**Ang. 2018–101813****Komplettering av ansökan om förlängd nätkoncession för en befintlig 52 kV kraftledning i luftledningsutförande vid Kalix till Hästängsmyran, i Överkalix och Kalix kommuner, Norrbottens län.**

Vattenfall Eldistribution AB vill härmed komplettera ansökan i enlighet med er begäran.

Figur 1. Exempel på enkelstolpe-utförning till vänster och portalstolpe-utförning till höger.

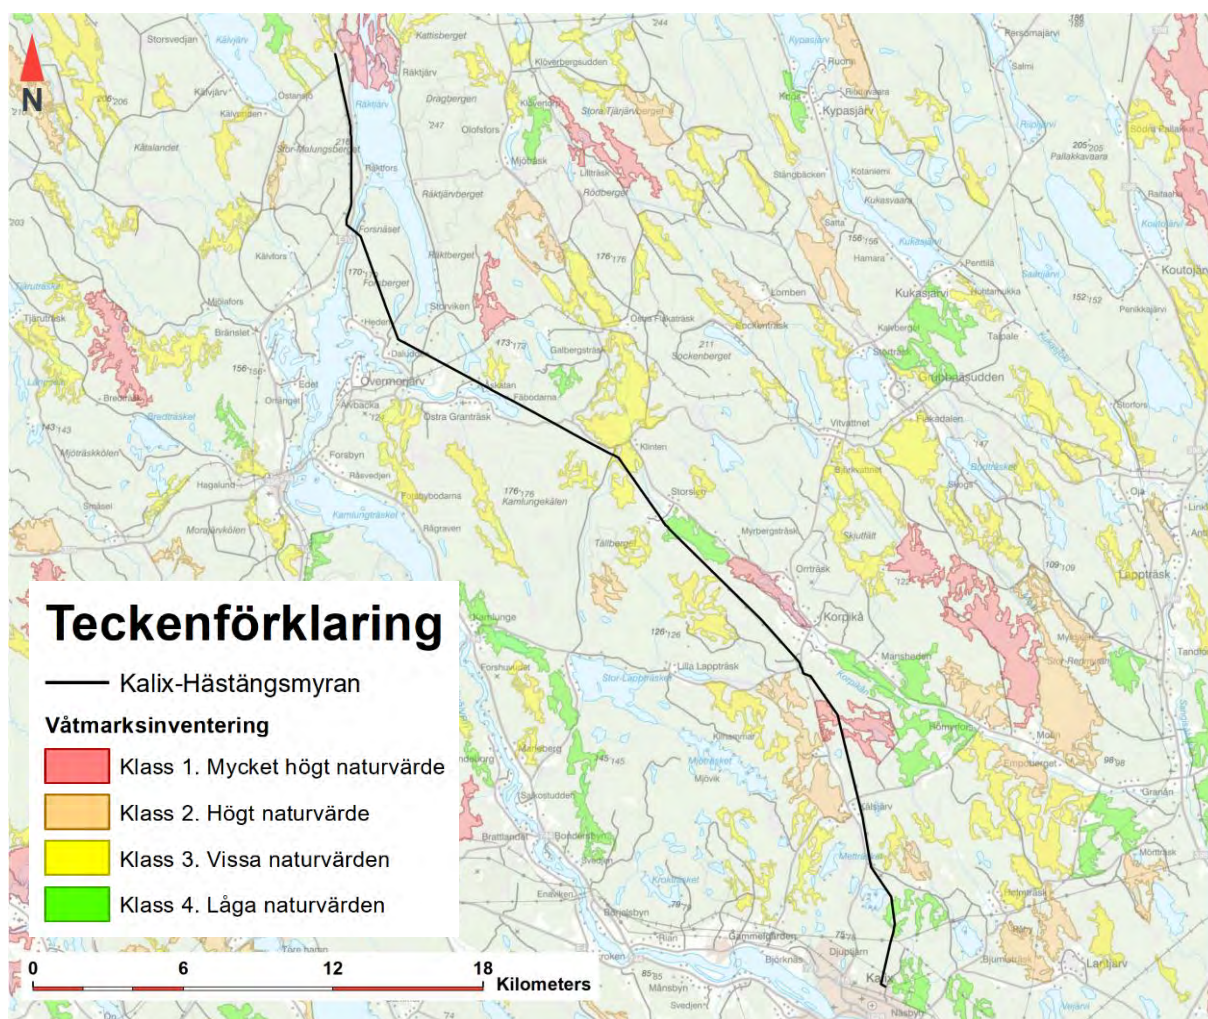
- *I MKB:n framgår det att ledningen har både enkel- och portalstolpar. Ei vill att ansökan kompletteras med vilken typ av isolatorer som används för respektive stolptyp.*

Vid enkelstolpe har befintlig ledning främst upprättstående isolatorer och vid portalstolpe har befintlig ledning främst nedåtstående isolatorer, se Figur 1 nedan.

Figur 2. VMI-tytor längst sträckningen

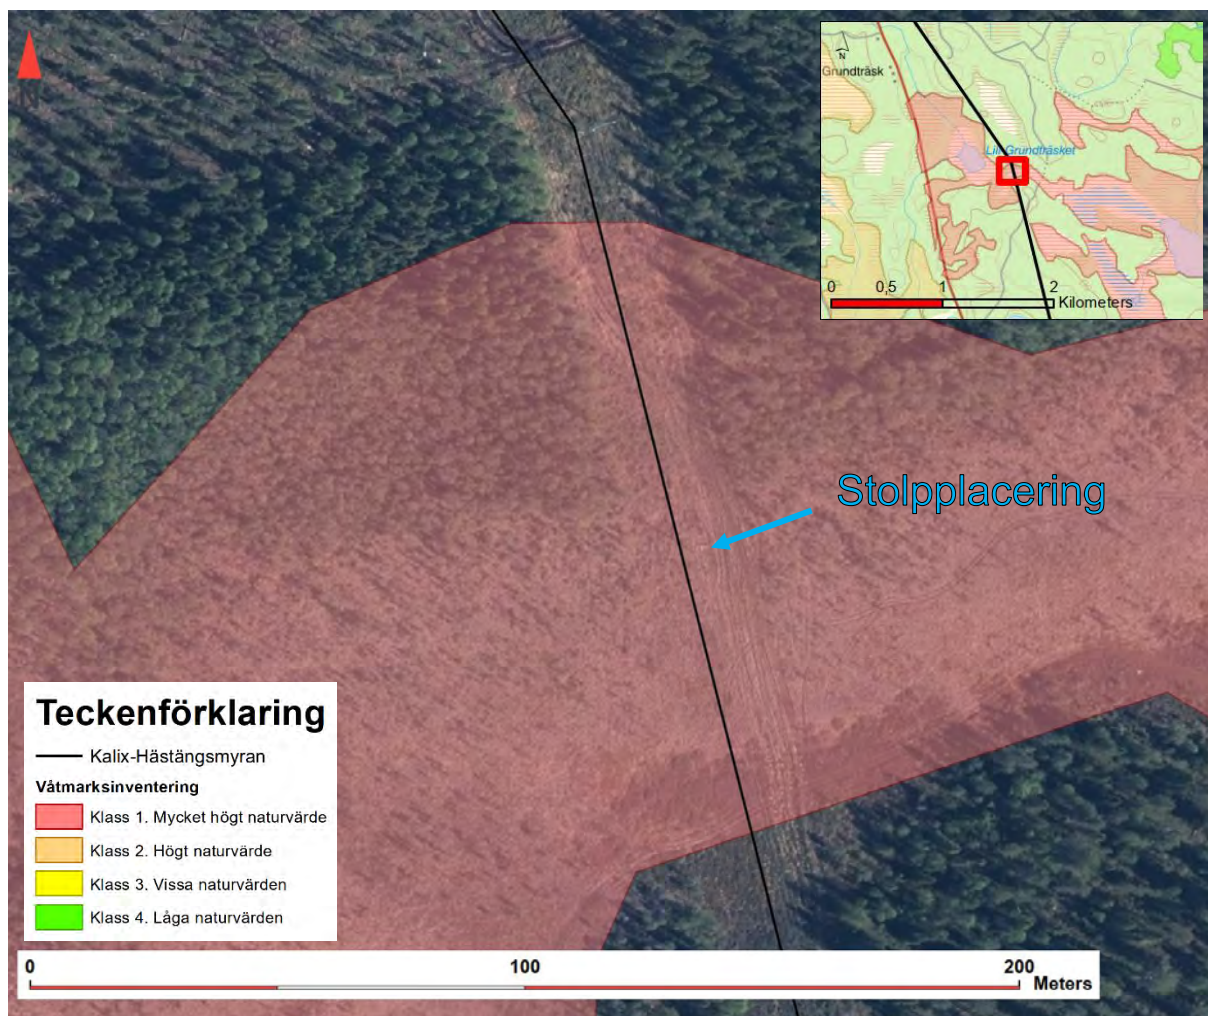
- *Ni har angivit att stolparna idag består av kreosot- samt saltimpregnerade trästolpar och i framtiden kan dessa ersättas med exempelvis komposit, metall eller annat material. Det framgår att ledningarna korsar känsliga vattenmiljöer (ex. våtmark, NVI klass 1). Ei ber er därför komplettera er ansökan med följande information.*
- *Finns det stolpar placerade i känsliga vattenmiljöer? Om ja, hur många stolpar finns det i våta miljöer?*

Befintlig ledning passerar ett antal VMI-tytor varav en utgör VMI klass 1, se karta nedan.

Ledningen korsar från norr till söder ett VMI klass 3 område (Gravtjärnmyran; 8 km VSV Vitvattnet) där stolparna är placerade på fastmark, och mer söderut korsar sträckningen en VMI klass 4 som är utdikad (Rolkmyran; 7 km SV Vitvattnet). Ledningen korsar VMI-klass 1 (Bromyran; 12 km N Kalix) i cirka 120 meter och en enkelstolpe är belägen inom detta område, se Figur 3 nedan. Längre söderut korsar ledningen Våtmark SO Stor-Salträsket; 5 km ONO Kalix som är klassat att ha låga naturvärden (klass 4), inom detta VMI-objekt är stolparna placerade på fastmark.
